玄海原子力発電所3号炉及び4号炉 設置変更許可申請書 比較表  
 (標準応答スペクトルを考慮した地震動評価)

添付書類六 7.5 地震

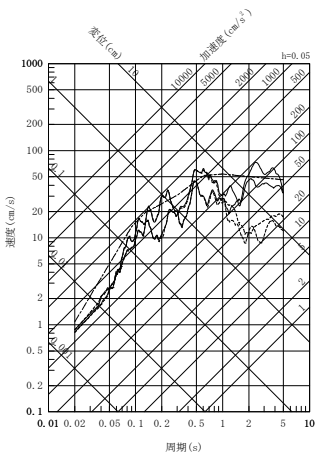
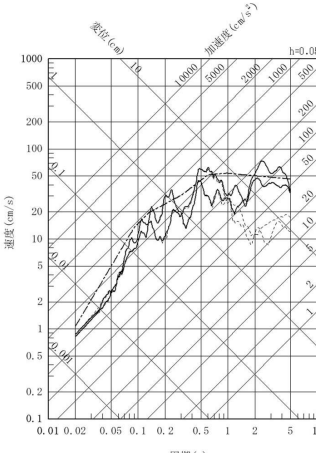
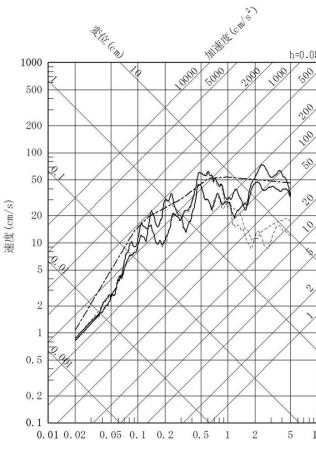
既許可申請書(平成29年1月18日許可)	当初申請書(令和3年8月23日申請)	補正申請書(令和5年10月27日補正申請)	今回再補正申請書(案)	備考
 <p>(a) 水平方向</p>  <p>(b) 鉛直方向</p> <p>第7.5.6.12図 内陸地殻内地震の地震観測記録に基づく補正係数</p>			 <p>(a) 水平方向</p>  <p>(b) 鉛直方向</p> <p>第7.5.6.12図 内陸地殻内地震の地震観測記録に基づく補正係数</p>	<p>・(B-6)既許可以降 に取得した地震観 測記録等の反映</p>

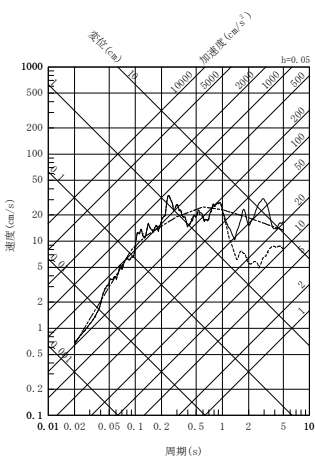
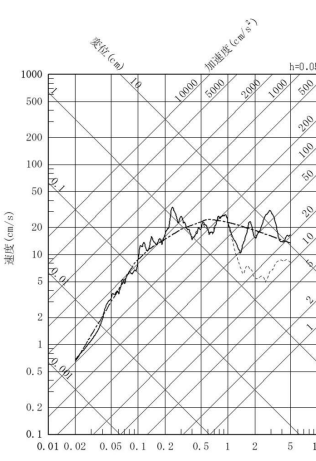
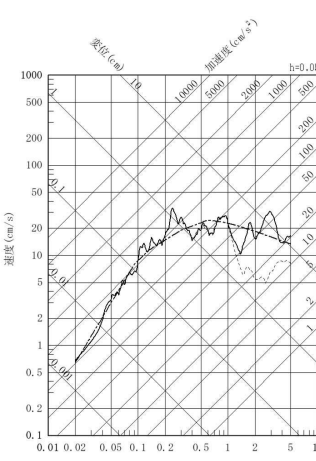
既許可申請書(平成 29 年 1 月 18 日許可)	当初申請書(令和 3 年 8 月 23 日申請)	補正申請書(令和 5 年 10 月 27 日補正申請)	今回再補正申請書 (案)	備 考
 <p>2005年3月22日 M5.4</p> <p>玄海原子力発電所</p> <p>竹木場断層</p> <p>城山南断層</p> <p>地震動源</p> <p>※ 震源機構は、F-net による。</p> <p>第 7.5.6.13 図 断層モデルを用いた手法による地震動評価に用いる要素地震の震央位置</p>

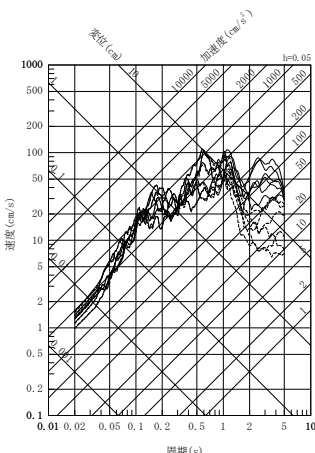
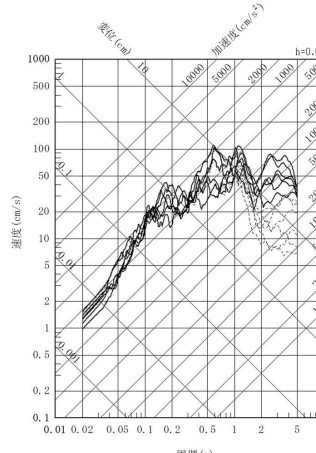
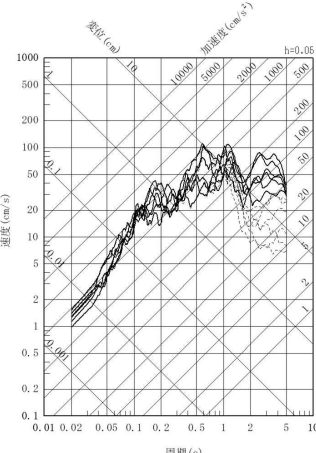
既許可申請書(平成29年1月18日許可)	当初申請書(令和3年8月23日申請)	補正申請書(令和5年10月27日補正申請)	今回再補正申請書(案)	備考
<p>--- 応答スペクトルに基づく方法 (Noda et al. (2002)による方法)            —— 断層モデルを用いた手法 (数値的グリーン関数法)            ..... 断層モデルを用いた手法 (ハイブリッド合成法)</p>  <p>第7.5.6.14図 竹木場断層による地震の応答スペクトル(水平方向)</p>		<p>--- 応答スペクトルに基づく方法 (Noda et al. (2002)による方法)            —— 断層モデルを用いた手法 (数値的グリーン関数法)            ..... 断層モデルを用いた手法 (ハイブリッド合成法)</p>  <p>第7.5.6.14図 竹木場断層による地震の応答スペクトル(水平方向)</p>	<p>--- 応答スペクトルに基づく方法 (Noda et al. (2002)による方法)            —— 断層モデルを用いた手法 (数値的グリーン関数法)            ..... 断層モデルを用いた手法 (ハイブリッド合成法)</p>  <p>第7.5.6.14図 竹木場断層による地震の応答スペクトル(水平方向)</p>	<p>・ (B-5) 既許可の地下構造モデルの見直しに伴う変更</p>

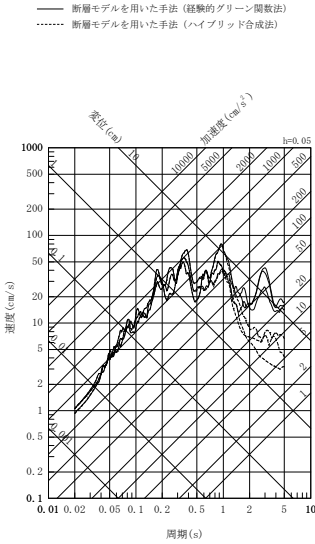
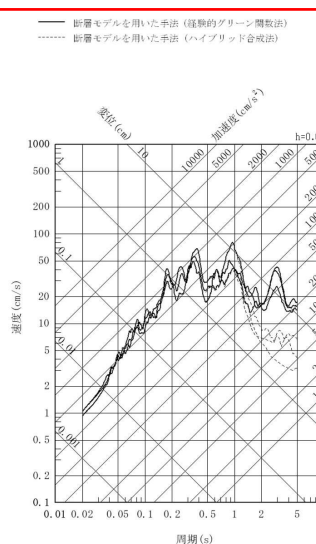
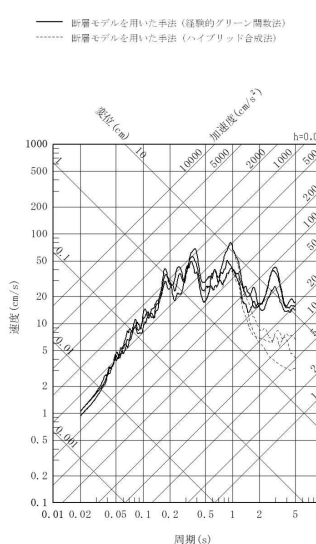
既許可申請書(平成29年1月18日許可)	当初申請書(令和3年8月23日申請)	補正申請書(令和5年10月27日補正申請)	今回再補正申請書(案)	備考
<p>                     --- 応答スペクトルに基づく方法 (Noda et al. (2002)による方法)                      —— 断層モデルを用いた手法 (経験的グリーン関数法)                      ..... 断層モデルを用いた手法 (ハイブリッド合成法)                 </p>  <p>第7.5.6.15図 竹木場断層による地震の応答スペクトル(鉛直方向)</p>		<p>                     --- 応答スペクトルに基づく方法 (Noda et al. (2002)による方法)                      —— 断層モデルを用いた手法 (経験的グリーン関数法)                      ..... 断層モデルを用いた手法 (ハイブリッド合成法)                 </p>  <p>第7.5.6.15図 竹木場断層による地震の応答スペクトル(鉛直方向)</p>	<p>                     --- 応答スペクトルに基づく方法 (Noda et al. (2002)による方法)                      —— 断層モデルを用いた手法 (経験的グリーン関数法)                      ..... 断層モデルを用いた手法 (ハイブリッド合成法)                 </p>  <p>第7.5.6.15図 竹木場断層による地震の応答スペクトル(鉛直方向)</p>	<p>・ (B-5) 既許可の地下構造モデルの見直しに伴う変更</p>

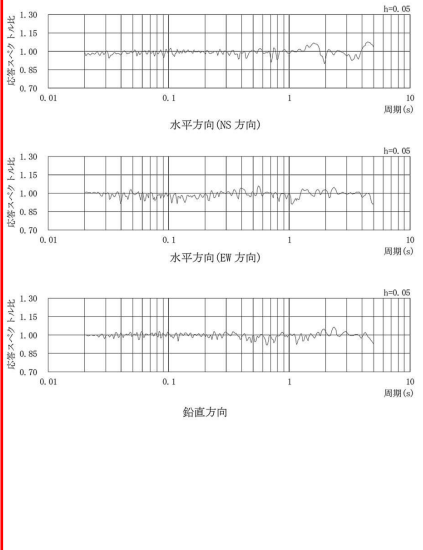
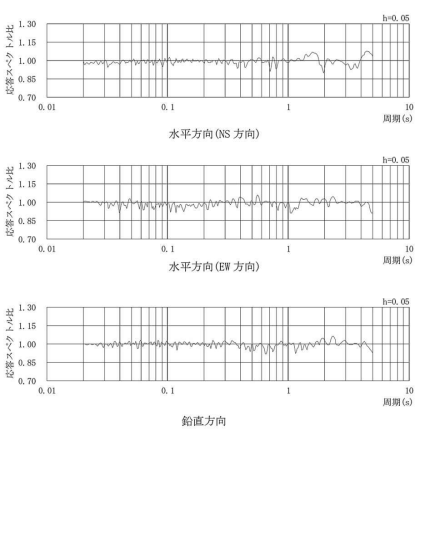
既許可申請書(平成29年1月18日許可)	当初申請書(令和3年8月23日申請)	補正申請書(令和5年10月27日補正申請)	今回再補正申請書(案)	備考
	 <p>第7.5.6.36図 標準応答スペクトルに対する模擬地震波の応答スペクトル比</p>	 <p>第7.5.6.34図 標準応答スペクトルに対する模擬地震波の応答スペクトル比 (一様乱数の位相をもつ正弦波の重ね合わせによる模擬地震波)</p>	 <p>第7.5.6.34図 標準応答スペクトルに対する模擬地震波の応答スペクトル比 (一様乱数の位相をもつ正弦波の重ね合わせによる模擬地震波)</p>	<ul style="list-style-type: none"> <li>・(A-2)標準応答スペクトルを考慮した地震動の検討の追加</li> <li>・図表番号の変更</li> <li>・(B-4)模擬地震波の作成及び選定に関する記載の変更・充実(模擬地震波の振幅包絡線の経時的变化 M6.9 ⇒M7.0 に伴う変更)</li> </ul>

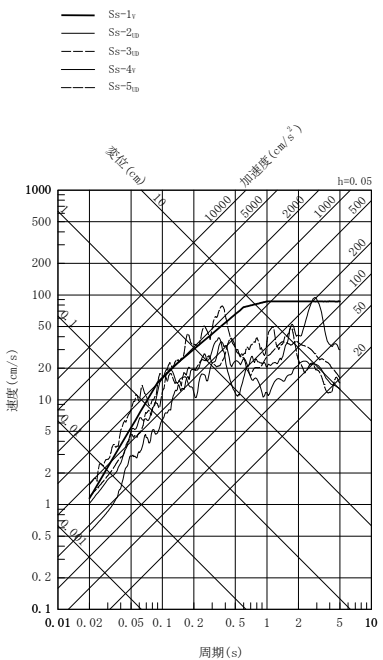
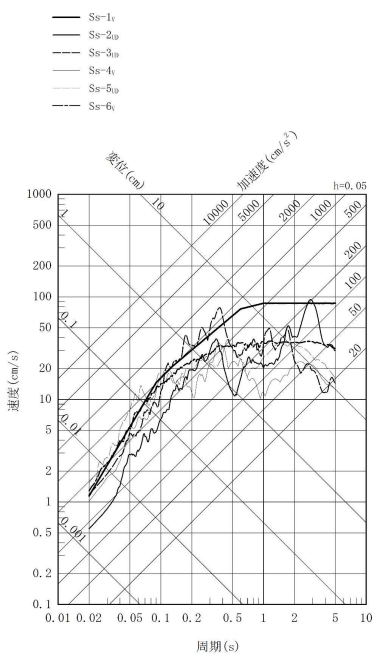
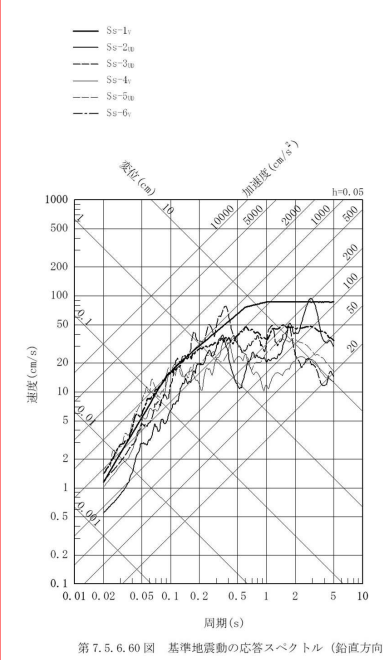
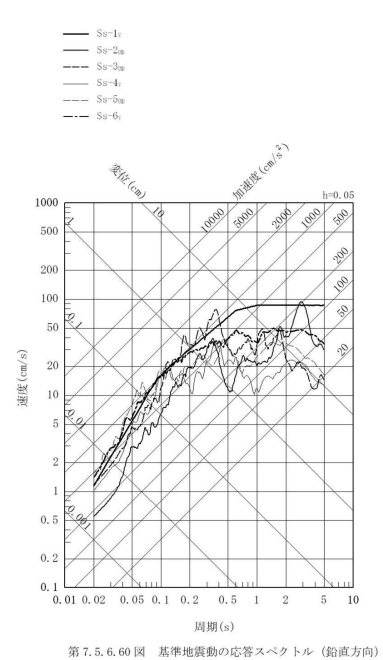
既許可申請書(平成 29 年 1 月 18 日許可)	当初申請書(令和 3 年 8 月 23 日申請)	補正申請書(令和 5 年 10 月 27 日補正申請)	今回再補正申請書 (案)	備考
 <p>第 7.5.6.53 図 基準地震動の応答スペクトル (水平方向: NS)</p>	 <p>第 7.5.6.57 図 基準地震動の応答スペクトル (水平方向: NS)</p>	 <p>第 7.5.6.58 図 基準地震動の応答スペクトル (水平方向: NS)</p>	 <p>第 7.5.6.58 図 基準地震動の応答スペクトル (水平方向: NS)</p>	<p>・(A-3)Ss-6 の追加に伴う 変更 ・図表番号の変更 ・標準応答スペクトルを考 慮した地震動の見直し</p>

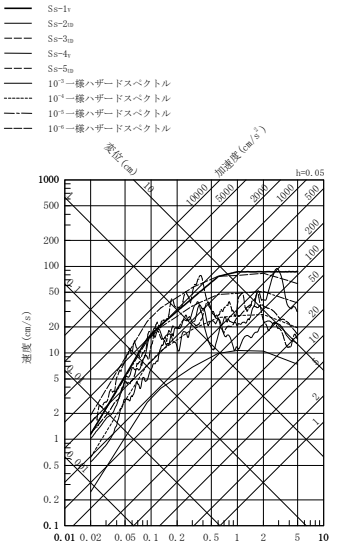
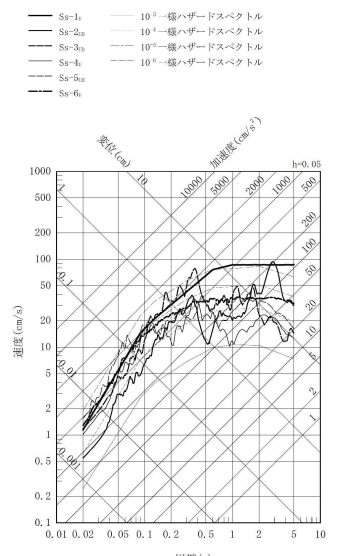
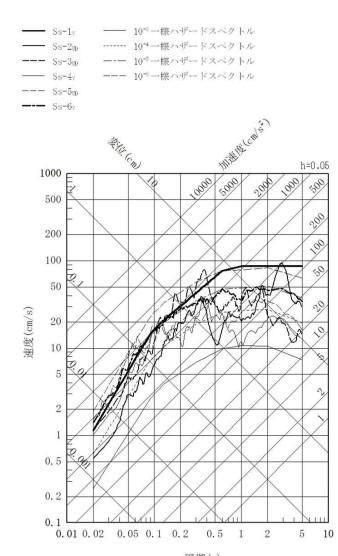
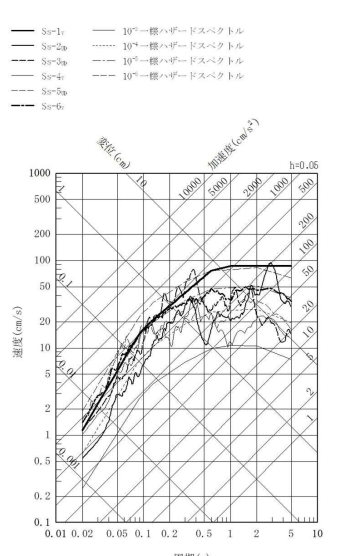
既許可申請書(平成29年1月18日許可)	当初申請書(令和3年8月23日申請)	補正申請書(令和5年10月27日補正申請)	今回再補正申請書(案)	備考
	 <p>第7.5.6.66図 基準地震動 Ss-6 の時刻歴波形</p>	 <p>第7.5.6.67図 基準地震動 Ss-6 の時刻歴波形</p>	 <p>第7.5.6.67図 基準地震動 Ss-6 の時刻歴波形</p>	<ul style="list-style-type: none"> <li>・(A-3)Ss-6 の追加に伴う 変更</li> <li>・図表番号の変更</li> <li>・標準応答スペクトルを考 慮した地震動の見直し</li> </ul>
